Zeitschrift: **Schweizer Ingenieur und Architekt**

Band (Jahr): **106 (1988)**

Centre de rencontres, de spectacles et de loisirs à Moutier BE

Extrait du rapport du jury

maquette, plan de situation 1:1800

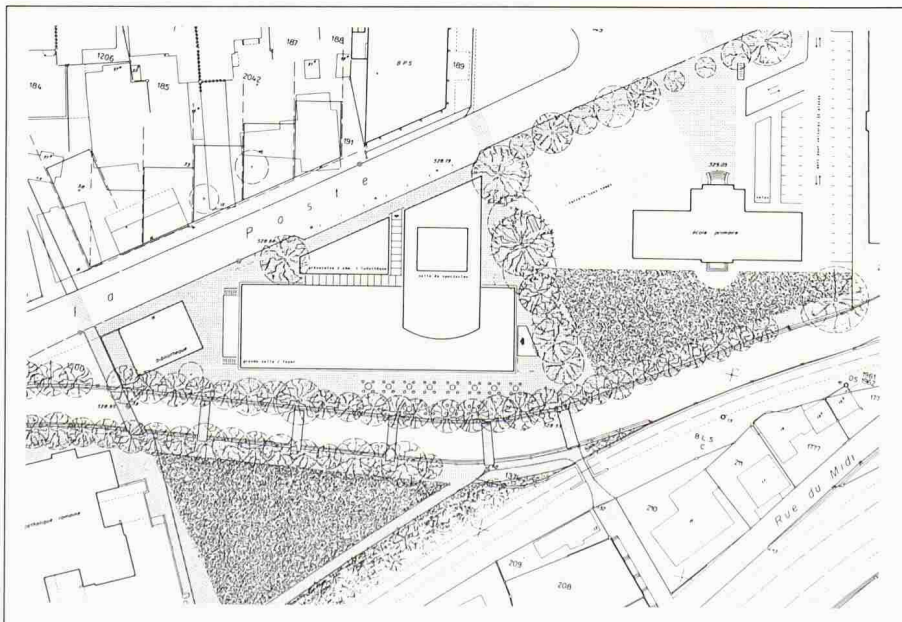
Le projet prend en compte l'espace délimité par l'avenue de la Poste et par le remblai BLS. Un réseau de ponts intègre le parc de l'église aux espaces extérieurs du centre. Le volume de la tour de scène vient habilement compléter l'enveloppe spatiale de la place à son angle Sud-Ouest. La composition volumétrique extrêmement simple respecte l'échelle et l'ordonnance de la ville. D'autre part, le projet reconnaît les valeurs distributives différenciées de l'avenue de la Poste et de la place. La forme architecturale permet une identification facile des éléments du programme et joue sur un contraste entre un système multifonctionnel et souple d'une part et l'écrin fixe du théâtre d'autre part. L'expression de certaines façades reste schématique.

rez-de-chaussée 1:750

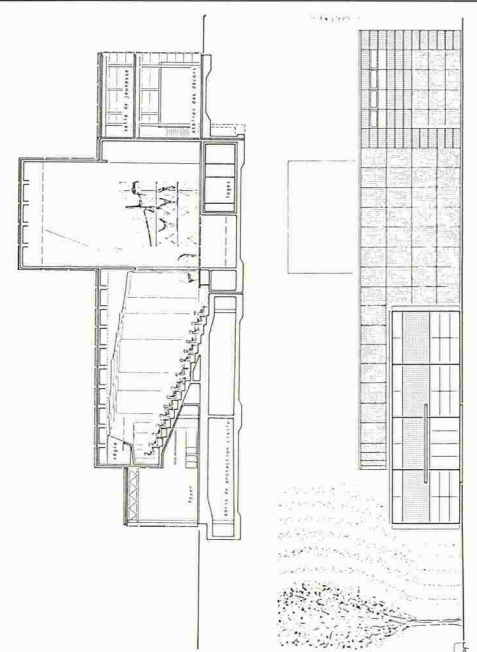
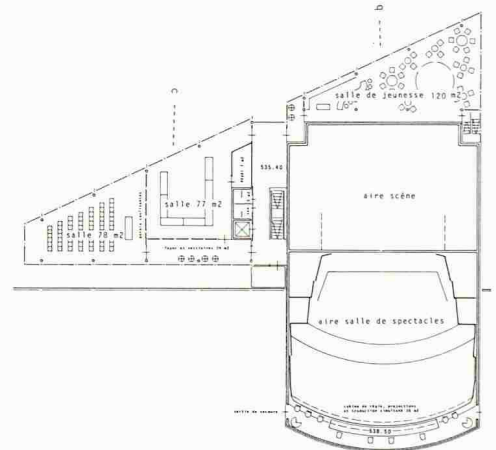
L'entrée principale s'ouvre de façon heureuse sur le préau Sud de l'école aménagé en parc. La disposition des salles situées toutes deux au rez-de-chaussée est bien résolue. L'ouverture de l'accueil, du foyer et de la grande salle sur les rives de la Birse et le parc est bienvenue. La forme, l'organisation et la desserte des locaux annexes n'atteignent pas la qualité du reste du bâtiment.

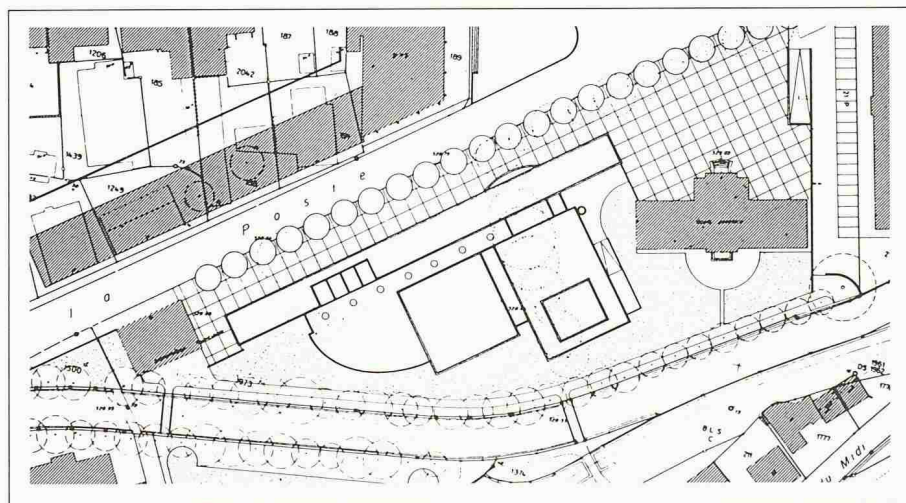
Il n'est tiré aucun profit du positionnement des deux salles au rez-de-chaussée. L'accès à la salle de spectacles aurait en effet pu être assuré à ce niveau. Mais paradoxalement, il faut, pour accéder à celle-ci d'abord monter à l'étage par un long couloir et un escalier caché à l'intérieur ou par une rampe complètement à l'extérieur.

maquette, plan de situation 1:1800

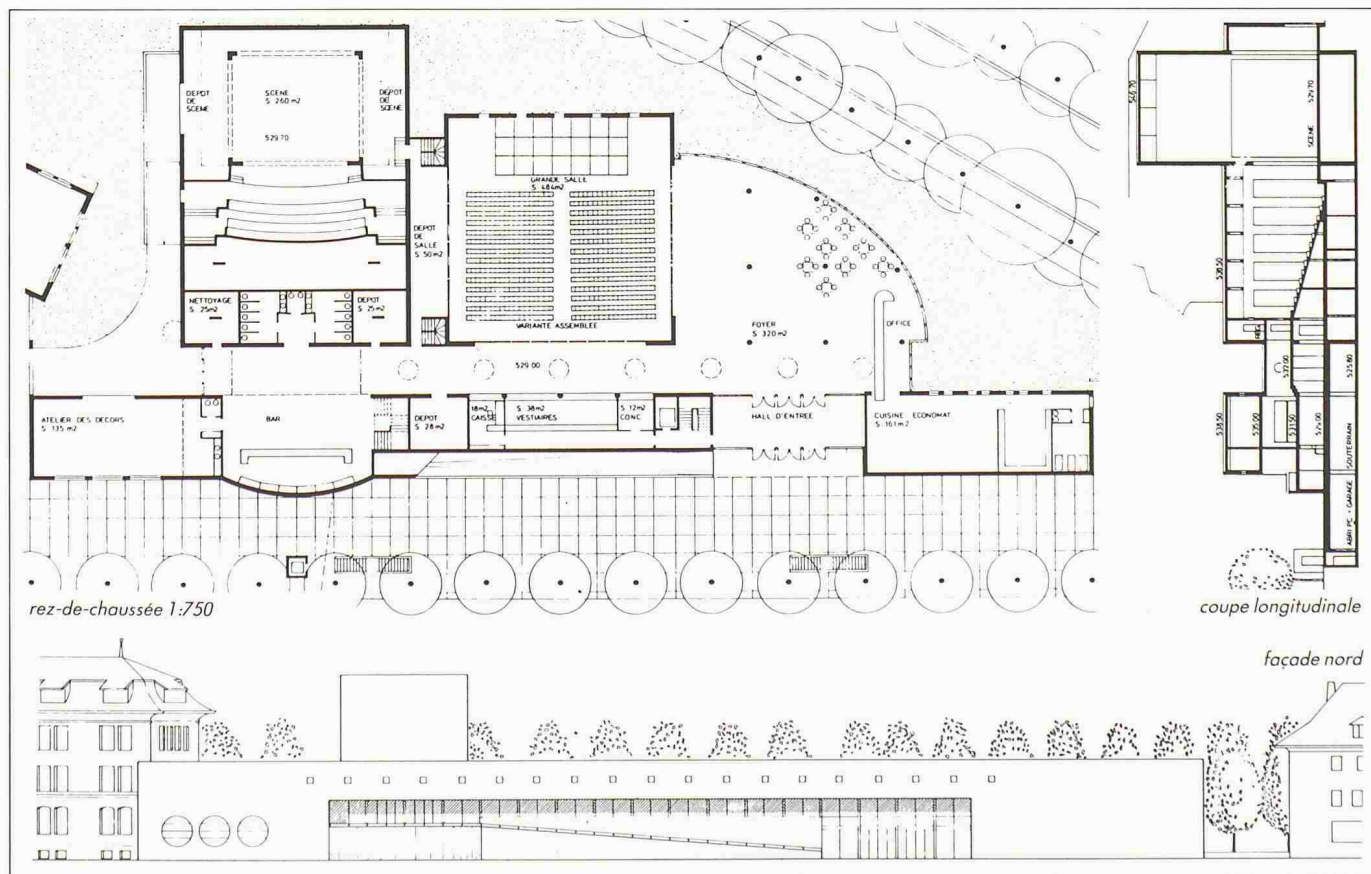
La volonté de prolonger l'avenue de la Poste, par une implantation linéaire, en retrait, qui s'étend jusqu'à la place, permet une bonne liaison entre le préau Nord et l'accès principal. Cependant la proximité du volume du collège engendre un espace résiduel difficilement acceptable. Les espaces extérieurs entre la Birse et le centre sont peu intéressants, par contre le parc au Sud du collège est bienvenu. La disposition volumétrique différenciant espace servant et espace servi est très claire.

L'entrée principale est bien située et dégagée, grâce au recul de l'alignement du bâtiment. La transparence à travers le foyer sur les rives de la Birse et le parc est agréable.

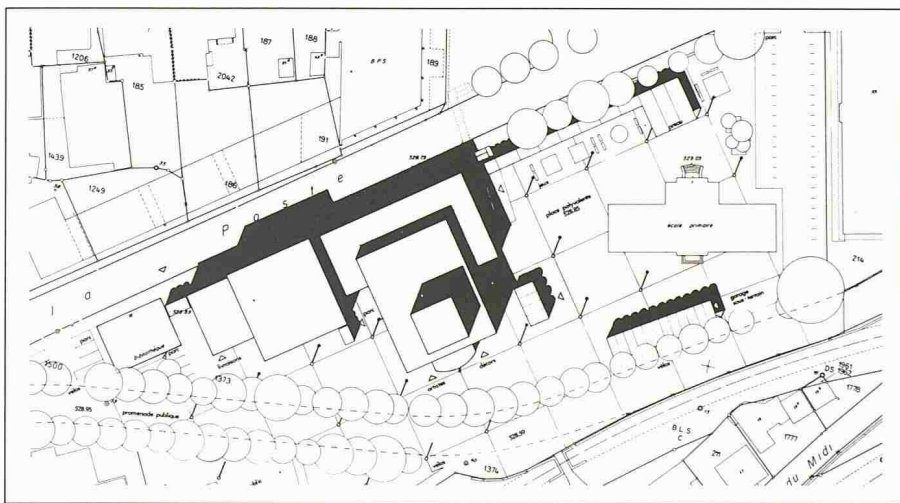
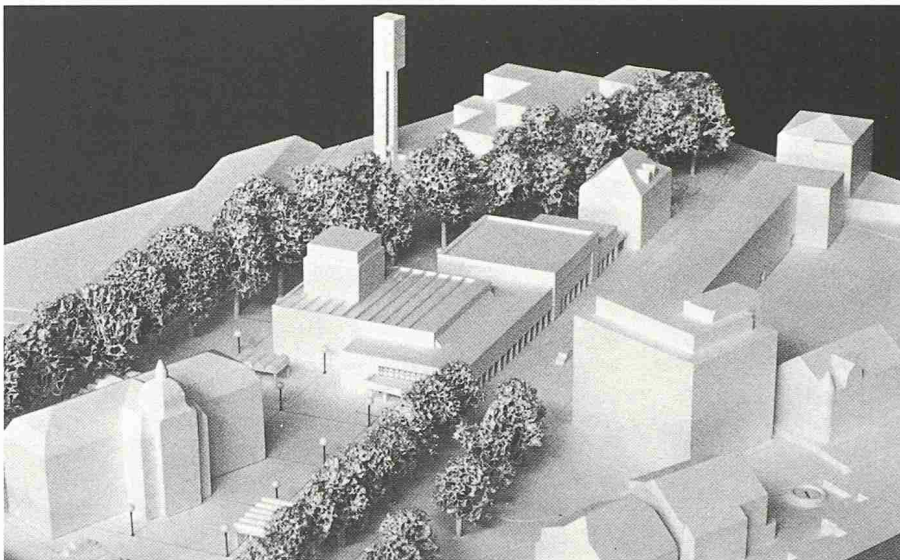
La cage d'entrée aux deux salles est étriquée par rapport à la dimension donnée à l'entrée de la salle de jeunesse et à celle de la ludothèque. La deuxième entrée qui doit permettre une utilisation simultanée des deux salles rend en outre la situation d'accès confuse. L'aménagement de l'espace intérieur de la salle de spectacles est trop rigide et lourd. Le foyer commun aux deux salles est insuffisant.

maquette, plan de situation 1:1800

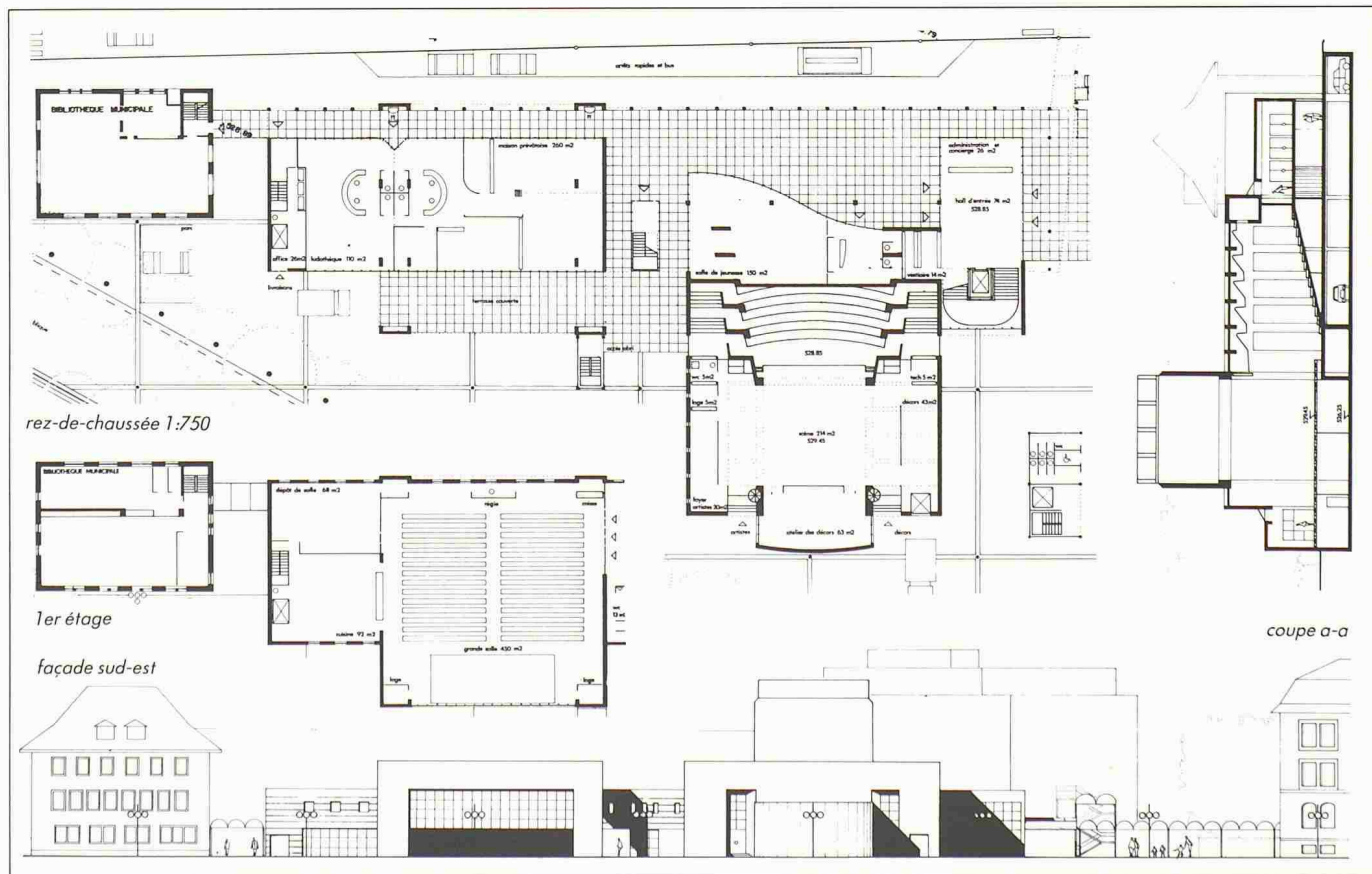
Par sa proposition au Nord de l'avenue de la Poste et par l'implantation du centre culturel au Sud de celle-ci, l'auteur veut fortement renforcer cet axe et le prolonge par un portique à travers la place. Compte tenu des contraintes du programme, la couverture de la Birse n'a aucun sens et, en l'occurrence, n'est pas exploitée du tout. La volumétrie est modeste, relativement simple et articulée. L'ensemble de la distribution des accès sous portique est en contradiction avec leur expression architecturale; la position du volume d'entrée est problématique. L'expression répétée en façade de pseudo cadres n'a aucun rapport ni avec les fonctions portuaires ni avec le système d'accès.

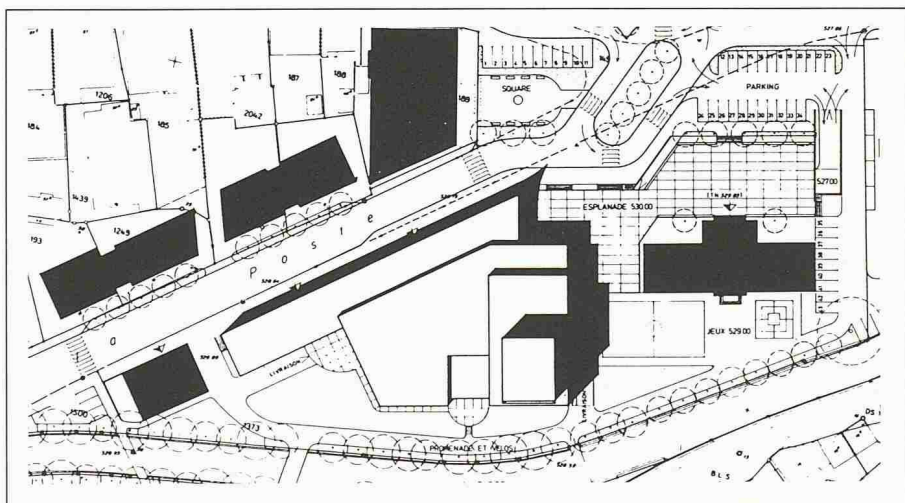
Si l'entrée principale est bien perçue de l'extérieur les dégagements en revanche sont étriés dès qu'on a passé la porte. Les deux salles situées au rez-de-chaussée constituent une solution intéressante. Le foyer assurant la liaison entre ces deux salles, s'ouvre agréablement sur l'extérieur. La salle de spectacles est bien conçue. La forme de la grande salle est en revanche fortuite. L'exploitation simultanée des deux salles est gênée par le vide du foyer.

maquette, plan de situation 1:1800

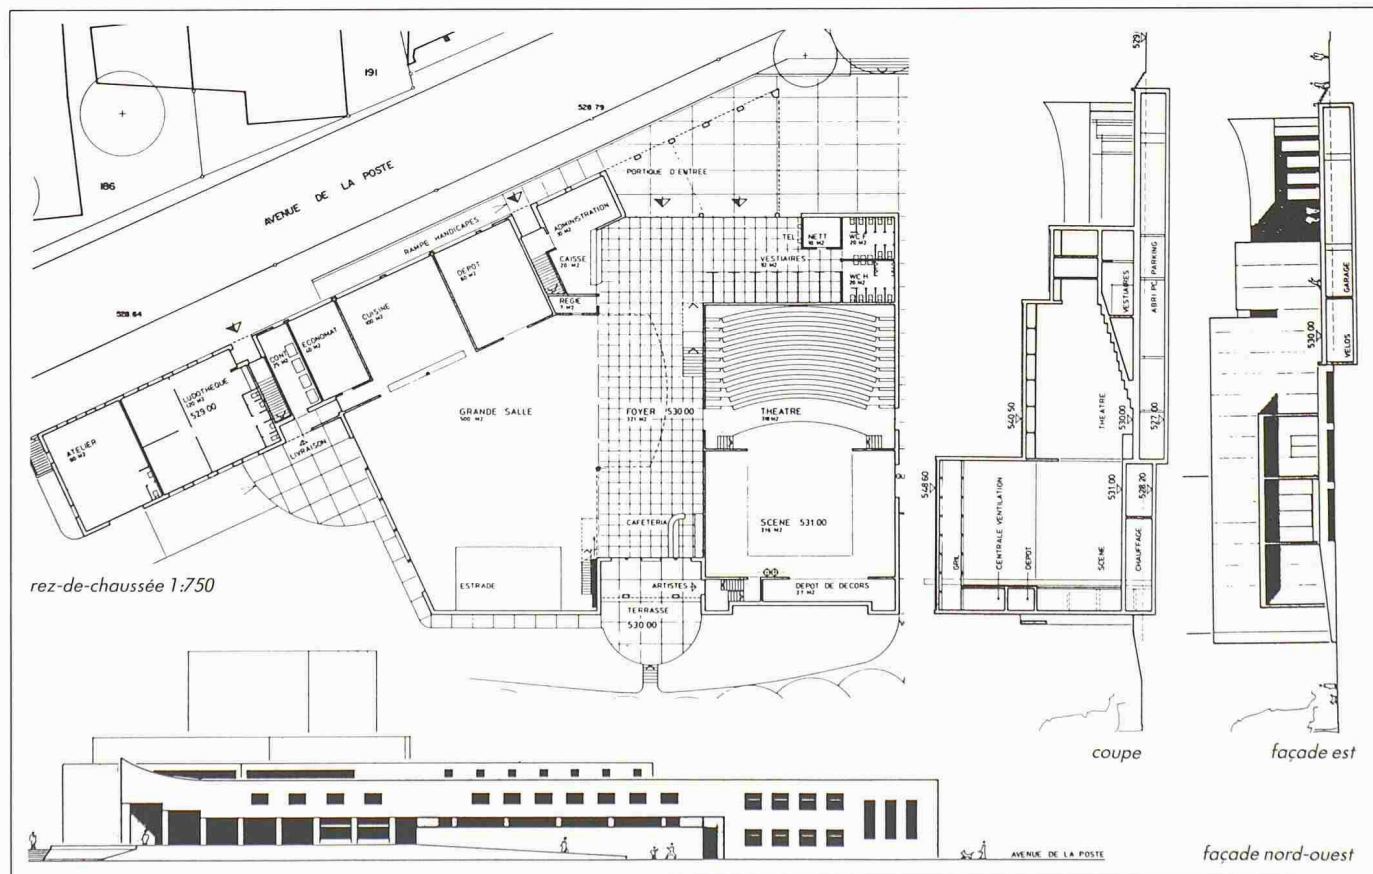
La volumétrie au Nord et au Sud de l'avenue de la Poste renforce cet axe jusqu'à l'entrée de la place. Cette intention est contre-dite par les aménagements confus des circulations, des parkings, des plantations et de l'esplanade. Si cette dernière permet une séparation nette des véhicules et des piétons, par contre ses rapports avec le socle du collège ne sont pas acceptables. La plupart des espaces dégagés le long de la Birse ne sont malheureusement utilisés que pour des fonctions de service. La volumétrie générale, quoique d'échelle modeste, est banale et mal articulée dans ses différentes parties.

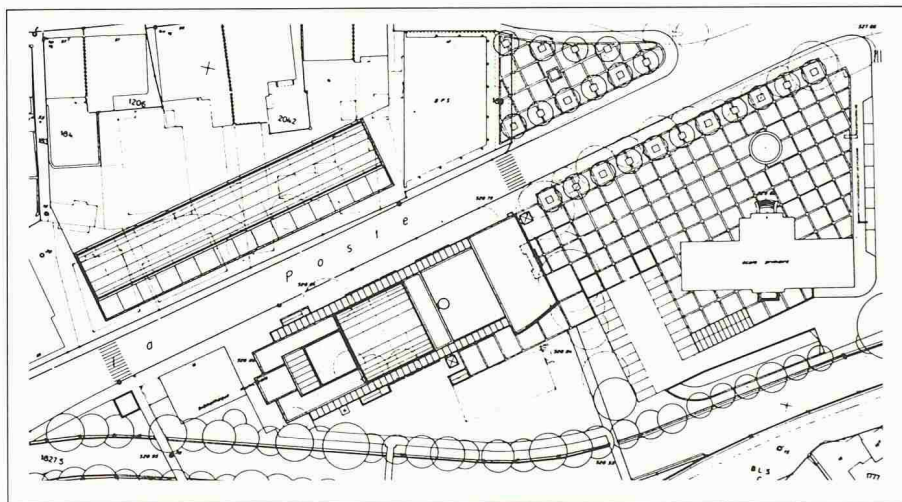
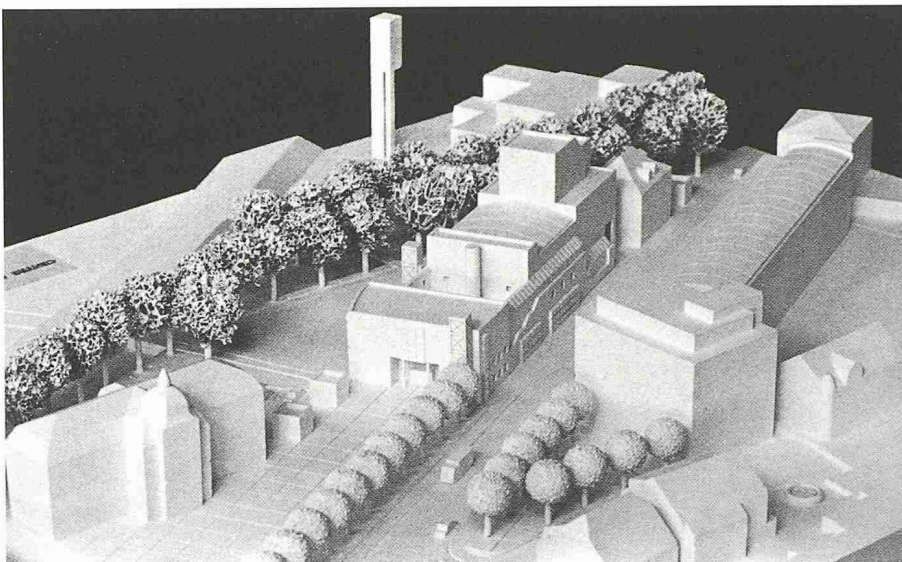
Les deux salles superposées fonctionnent bien. Le plafond «en voûte» de la salle de spectacles rend toutefois difficile son accès pour l'équipement scénographique. Le foyer constitue un prolongement logique et facilement exploitable de la grande salle. En revanche l'accès à la salle de spectacles est trop long. L'entrée principale, bien située dans l'axe du bâtiment et donnant sur le préau Nord de l'école, manque d'ampleur.

maquette, plan de situation 1:1800

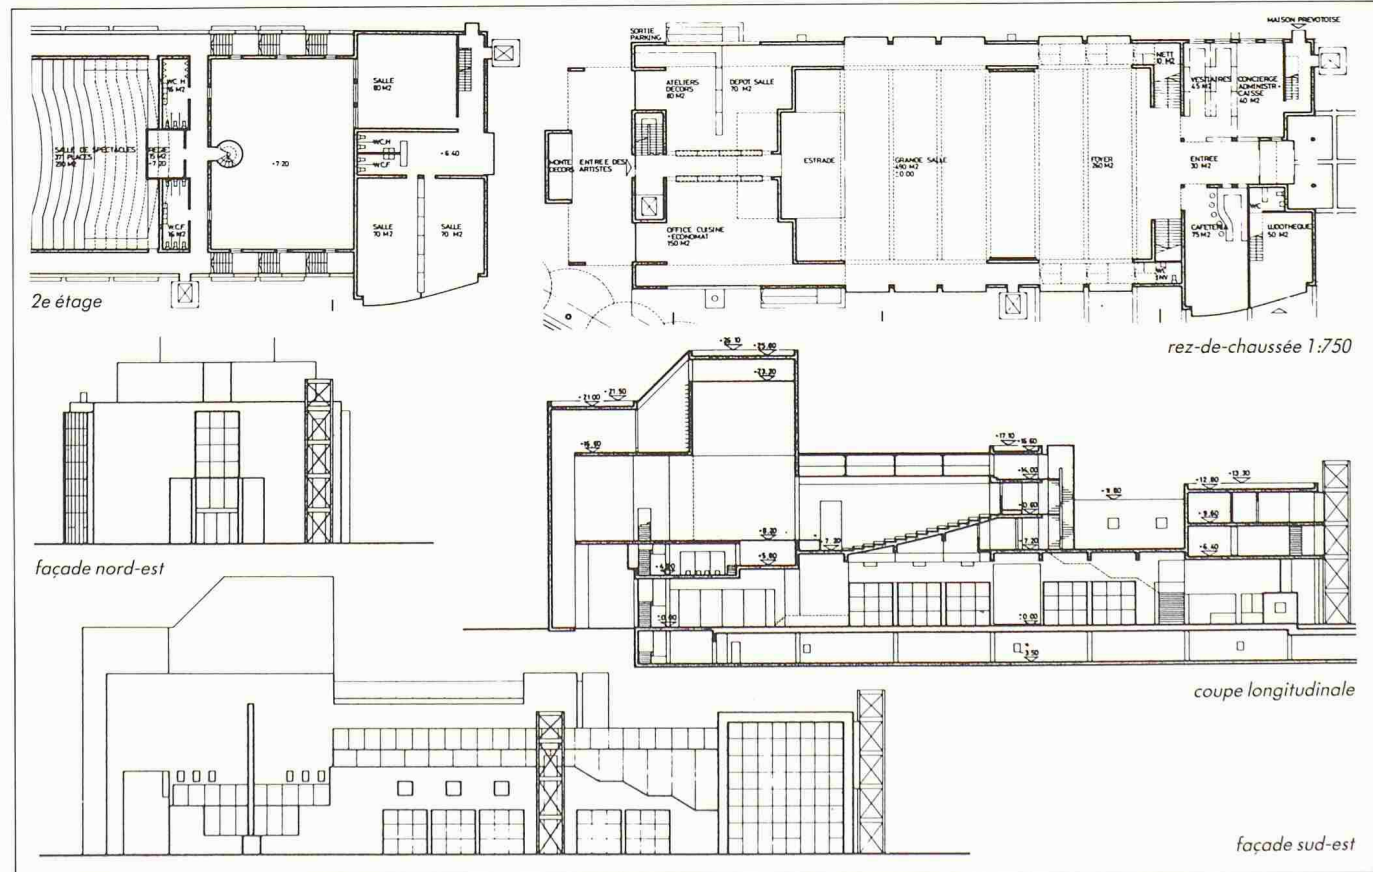
Le parti de renforcement de l'avenue de la Poste, prolongé au travers de la place par des plantations, est clair; le préau Nord de l'école devient l'espace principal d'accès. Le traitement égal du front de rue et de la façade côté Birse ne tient pas compte des caractères spécifiques de ces espaces. La disposition de l'entrée de la Maison Prévôtise est mauvaise. La volumétrie est écrasante; les rapports de masses avec la bibliothèque et l'église sont hors d'échelle. L'ensemble est grandiloquent et ne dialogue pas avec la ville.

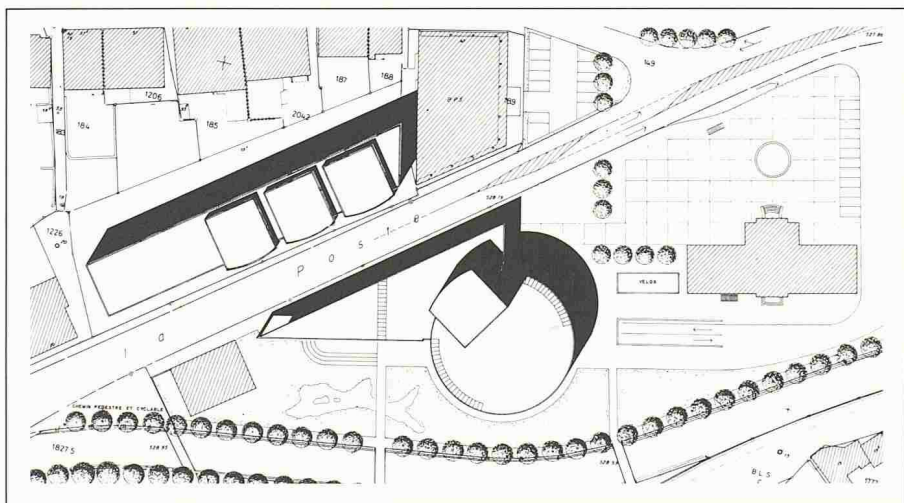
Le renforcement proposé du côté Nord de l'avenue de la Poste ignore la possibilité d'une continuité entre la ville et la Birse. Les façades du volume secondaire ne reflètent pas l'échelle (niveaux) des espaces qu'il contient. La logique du cylindre devrait engendrer une définition d'espace homogène sur son pourtour.

L'entrée principale et la cafétéria, ouverte sur le parc, assurent un accueil agréable. La salle de jeunesse indépendante avec son prolongement extérieur en gradins, constitue une bonne solution, mais les autres locaux sont mal disposés. La forme extérieure ronde du bâtiment principal ne reflète pas l'aménagement des espaces intérieurs qui sont conventionnels. La superposition des deux salles pose des problèmes d'exploitation et d'accès difficiles tant pour les spectateurs que pour la scène. Le choix du système constructif n'est pas cohérent avec le parti architectural. La superposition des fonctions est mal résolue: hauteur de la grande salle insuffisante, mauvaise relation du dessous de scène avec la scène.
